改善箇所説明図

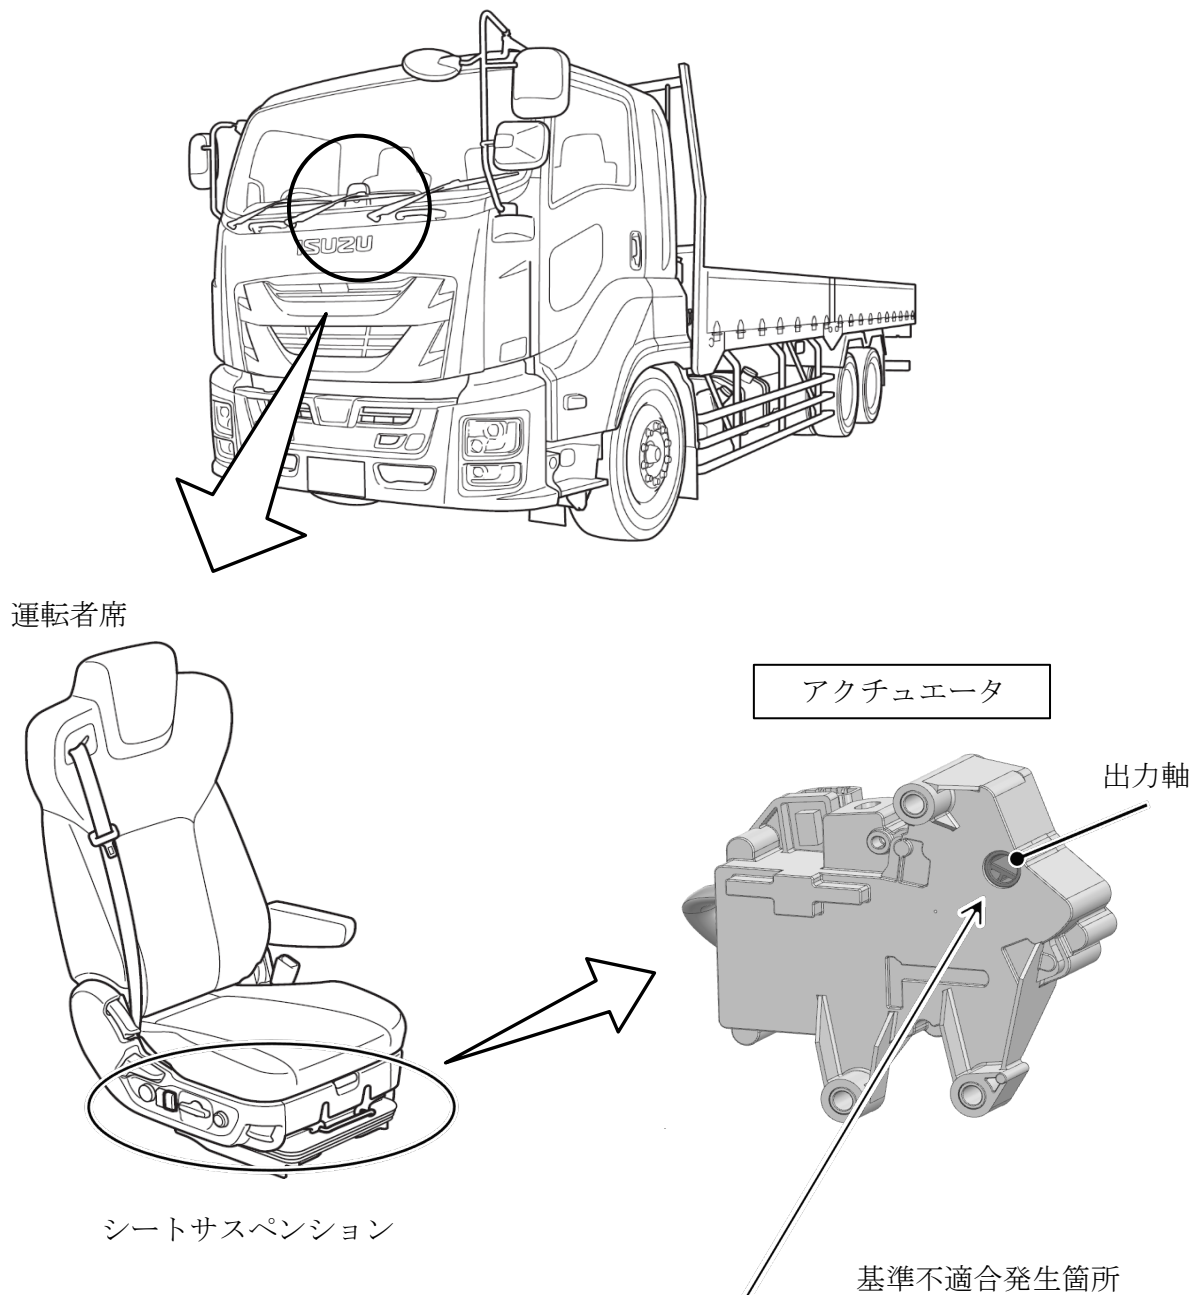
運転者席において、シートサスペンションの設計検討が不十分なため、サスペンションロックを操作するためのアクチュエータの出力軸が破損し、サスペンションロックが解除されず座面の高さ調整ができなくなることがある。そのため、そのまま使用を続けると、車両走行振動等により内部のギアが外れ、意図せずサスペンションロックが解除されて座面が上昇または下降し、サスペンションロックが機能しなくなるおそれがある。

改善の内容:
全車両、アクチュエータを対策品に交換する。
